con la presente si inviano le Osservazioni contro il Progetto di un impianto eolico codice procedura ID_VIP/ID_MATTIM: 1269 denominato "Pitigliano"; ubicato nei comuni di Pitigliano (GR) e Sorano (GR) costituito da 20 (venti) aerogeneratori di potenza nominale 7,0 MW per un totale di 140,0 MW con relative opere connesse ed infrastrutture indispensabili.

Modulo per la presentazione delle osservazioni per i piani/programmi/progetti sottoposti a procedimenti di valutazione ambientale di competenza statale

“Progetto di un impianto eolico denominato "Pitigliano" ubicato nei comuni di Pitigliano (GR) e Sorano (GR) costituito da 20 (venti) aerogeneratori di potenza nominale 7,0 MW per un totale di 140,0 MW con relative opere connesse ed infrastrutture indispensabili”

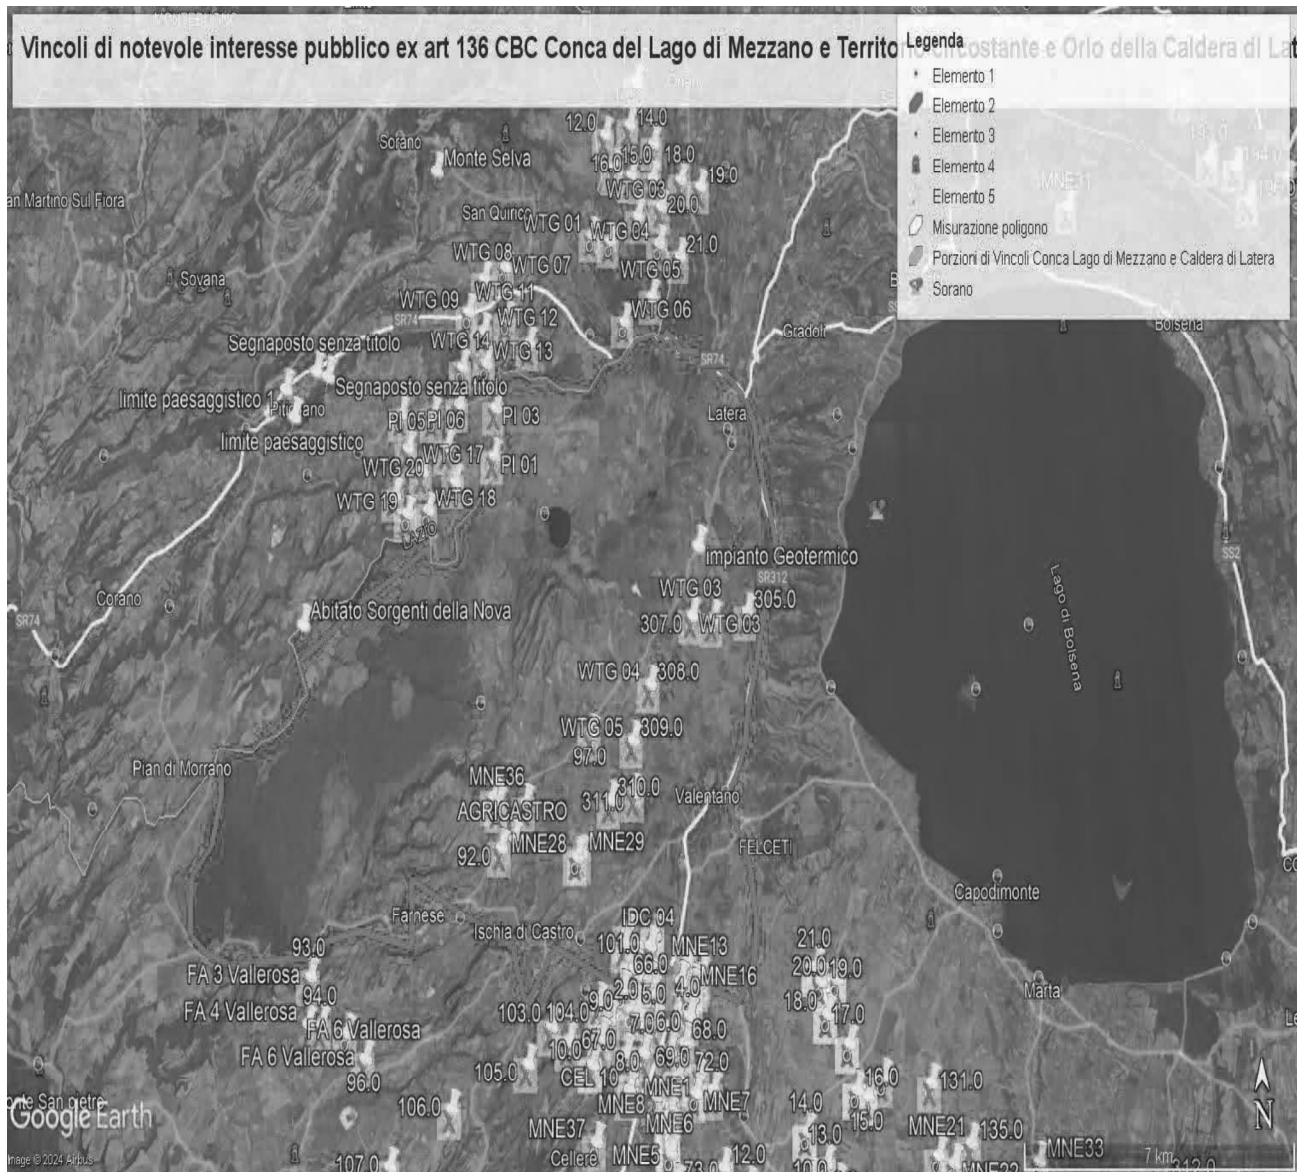
Al contrario si evidenzia che l'impianto eolico industriale citato non solo ricadrebbe con tutti e 20 gli aerogeneratori all'interno delle fasce di rispetto di 3 km di due vincoli paesaggistici di notevole interesse pubblico esistenti nella Regione Lazio e con una parte di essi nel vincolo paesaggistico del Centro abitato di Sorano (GR) quindi in aree non idonee all'installazione di impianti di energia rinnovabile. Addirittura, alcuni aerogeneratori sarebbero ubicati a poche centinaia di metri dai perimetri dei due vincoli paesaggistici laziali ex art 136 del CBC.

Come è illustrato nell'immagine si ribadisce che l'impianto industriale "Pitigliano" ricade completamente all'interno delle fasce di rispetto dei due vincoli di notevole

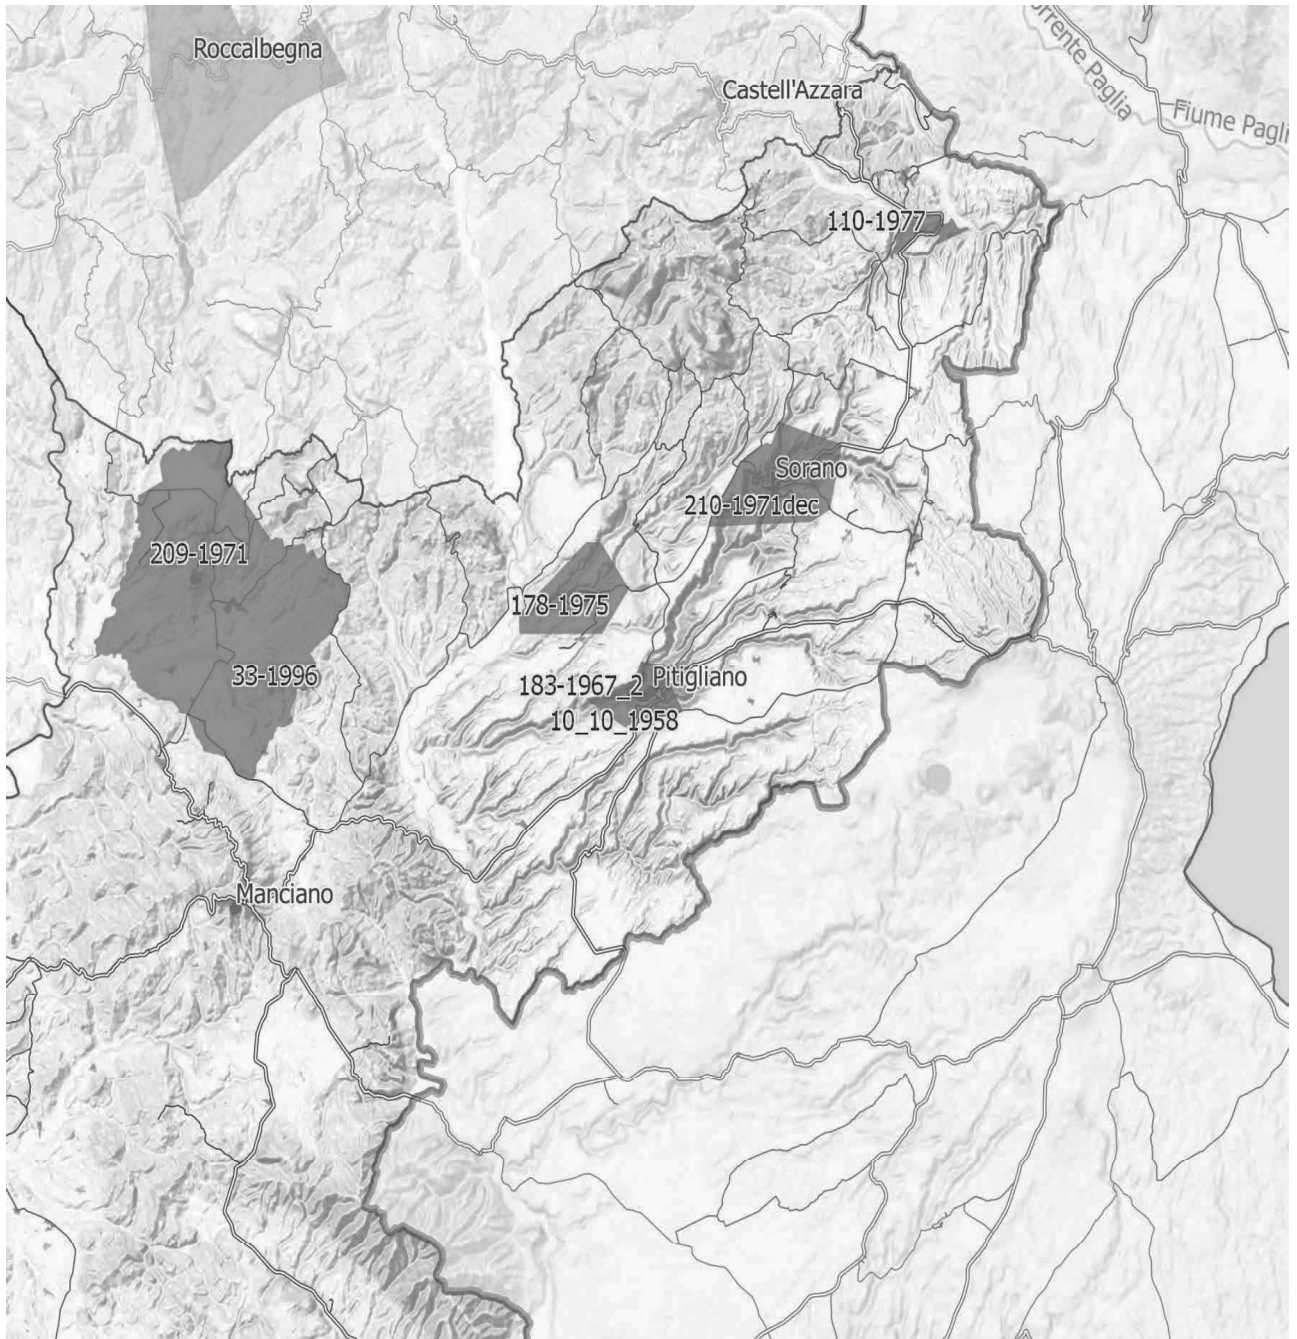
Inoltre, come sostiene la Proponente parte dell'impianto si verrebbe a trovare a 3,5 km dal centro abitato di Sorano. Infatti, tre degli aerogeneratori WTG 08, 09, 10 sono addirittura all'interno delle fasce di rispetto dei 3 km del suo vincolo paesaggistico di notevole interesse pubblico ex art 136 del CBC. Si evidenzia che così si crea

IMMAGINE n. 4 Si evidenzia che i tre aerogeneratori WTG 07, WTG 08 e WTG 09 impattano con il vincolo paesaggistico di notevole interesse pubblico del Centro Storico di Sorano. Il WTG 07 si troverebbe a 2828 m, WTG 08 2504 e WTG 09 2990. Il cavidotto dell'impianto invece impatta in buona parte del Vincolo paesaggistico ex art. 136 del CBC del Centro Storico di Pitigliano.

IMMAGINE n 5. Mappa eolici elaborata dall'Associazione Amici della Terra. La mappa evidenzia il cumulo degli impianti tra Lazio e Toscana.

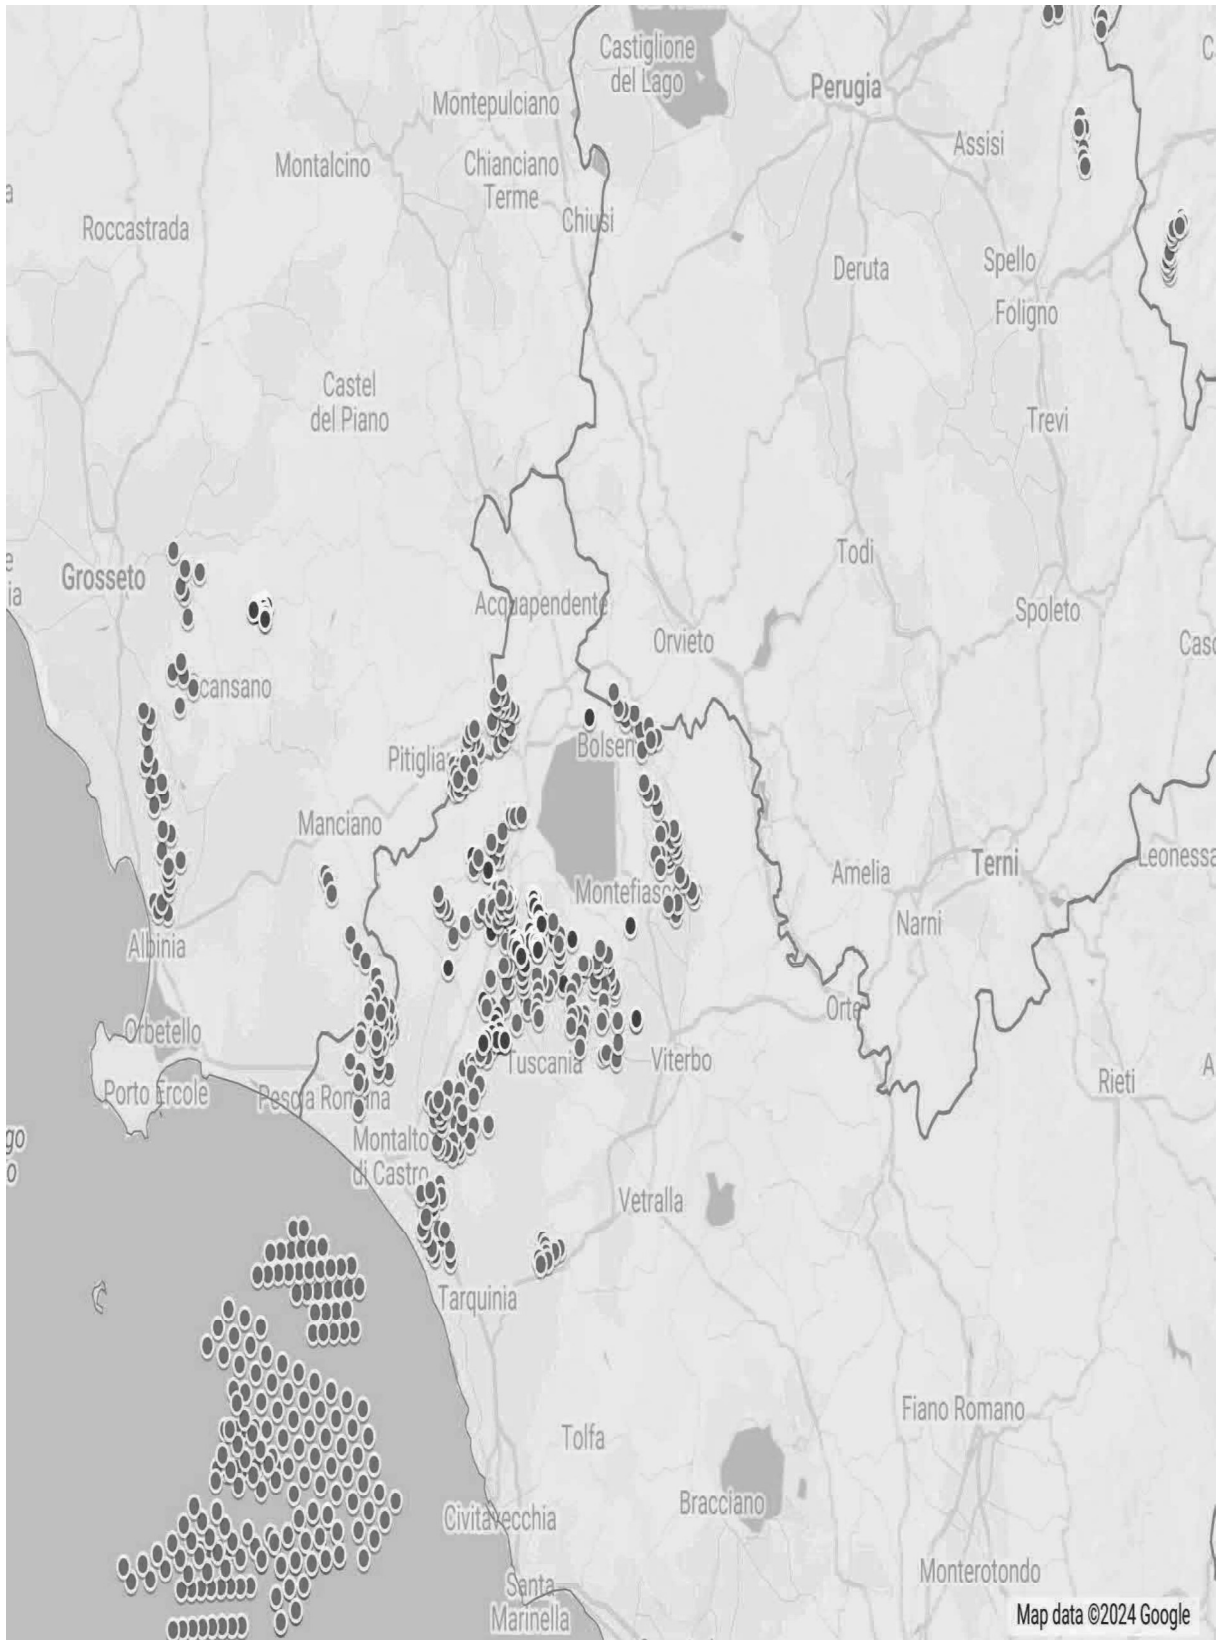
Riguardo al cumulo degli impianti FER, le mappe prodotte dalla proponente riguardano, come già evidenziato, soltanto una parte molto piccola degli impianti FER dell'area intermedia e vasta e in particolare di quelli eolici che contribuiscono a creare un notevole cumulo e la saturazione del territorio tosco laziale. Riguardo al cumulo dei soli impianti eolici si riporta la mappa dell'intervisibilità degli impianti eolici elaborata dall'Associazione nazionale “Amici della Terra”.

Se agli impianti eolici rappresentati qui sopra che non comprendono sia l'impianto eolico Pitigliano e le altre 14 pale del progetto eolico in verifica amministrativa sempre nel territorio di Pitigliano si aggiungono i migliaia di ettari (7000 fin'ora) di territorio occupato dagli impianti fotovoltaici e agrivoltaici e dalle altre tipologie appare chiaro il numero spropositato degli impianti FER nella bassa toscana e nella Tuscia.
